KOMINIARSKA SPÓŁDZIELNIA PRACY
"ŚW. FLORIAN" we WROCLAWIU
REJONOWY ZAKŁAD KOMINIARSKI Nr 17
58-301 Wałbrzych, ul. Psie Pole 6
tel. 74 84-23-286
NIP 896-000-20-54

Opinia Nr

008572

w budynku przy ul. Al. Wyzwolenia 19/3 w Wałbrzychu
dotycząca urządzeń grzewczo-kominowych używanych przez MFB Sp. z o.o.

Opis 08572-

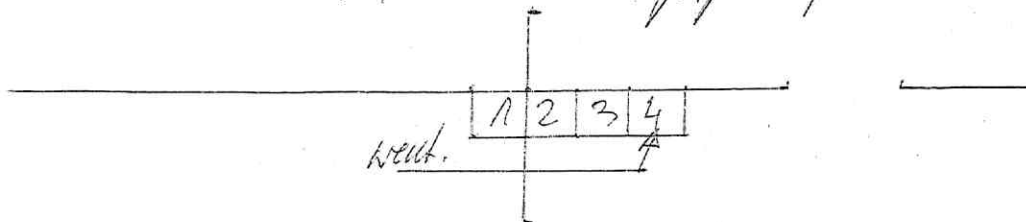
Brak jest możliwości wykonania wentylacji
wymuszonej w kierunku do istniejących przewodów
kominowych, mianowicie:
Wentylację wymuszoną grawitacyjną z tarasem
wykonanie wg projektu.
Wentylację wymuszoną w pomieszczeniu technicznym
wykonanie i do pomieszczenia m. H.

Inne uwagi: Należy zapewnić dopływ powietrza z zewnątrz
poprzez urządzenia nawiewne.
